*Oggetto* [ID: 7848] **GRAVINA DI PUGLIA (BA): Progetto per la costruzione e l'esercizio di un impianto agrifotovoltaico denominato "Pascarella" della potenza complessiva di 41,28 MWp e delle opere e delle infrastrutture connesse, situato nel comune di Gravina di Puglia (BA).**

Richiesta di Integrazioni-art. 24 del D.Lgs. 152/2006.

*Elaborazione GIS: Nella cartografia sono riportati i progetti in corso di valutazione VIA statale nell'area di riferimento dell'impianto agrifotovoltaico in esame (Campo A e Campo B cerchiati in rosso)*

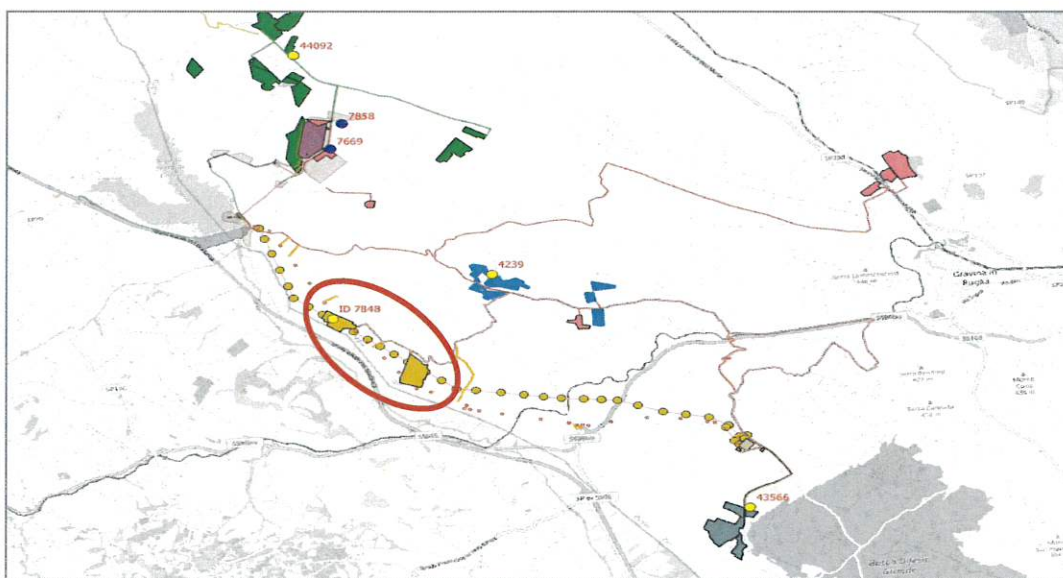
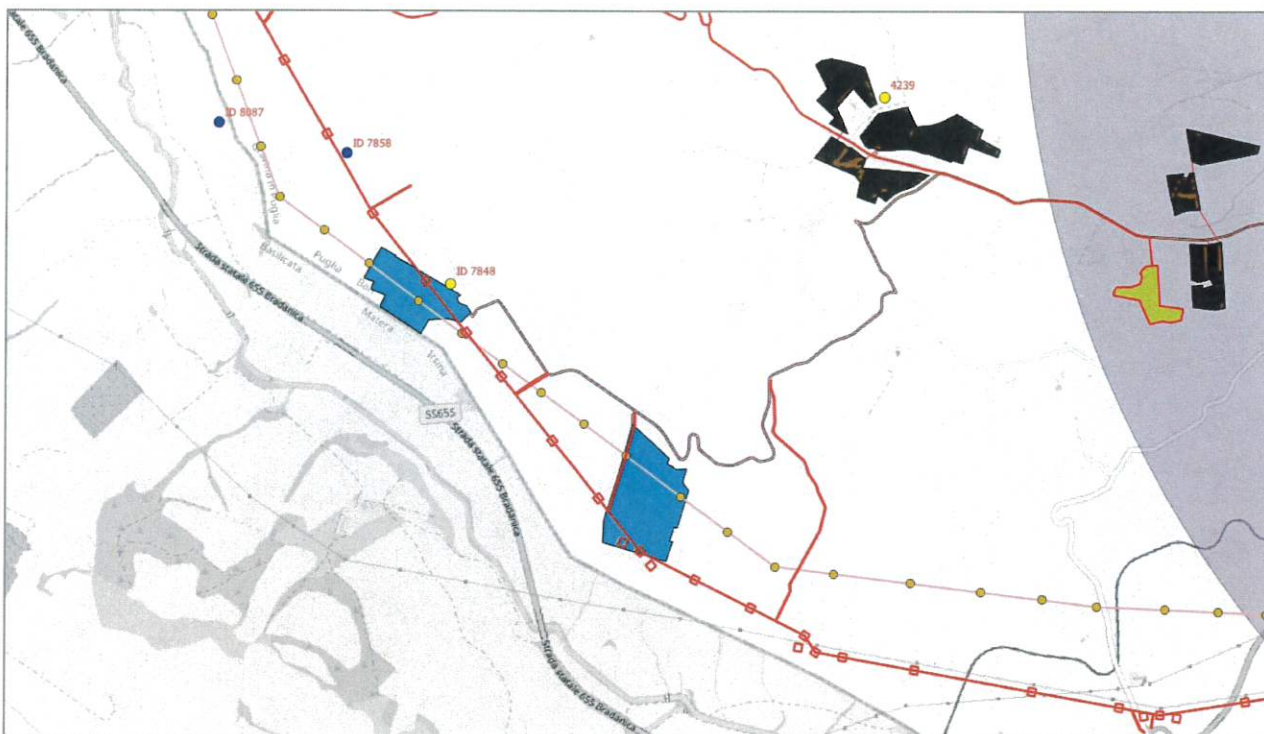
5. Dall'esame delle istanze di VIA statale presentate nell'area di riferimento del progetto di cui trattasi, si rileva che l'impianto agrifotovoltaico in questione è localizzato lungo i tracciati delle opere connesse, elettrodotti a 380 kV, di due impianti di accumulo idroelettrico presentati con istanza di VIA statale dalla Società Fie-el S.p.A. (ID\_VIP: 7858) e dalla Società Edison S.p.A. (ID\_VIP: 8087) (v. figure sotto riportate).

Si chiede pertanto di valutare la compatibilità del progetto di agrifotovoltaico proposto con le opere connesse dei suddetti impianti di accumulo idroelettrico (elettrodotti e quindi sostegni), ovvero di proporre eventuali soluzioni alternative che consentano la realizzazione dei tre progetti.
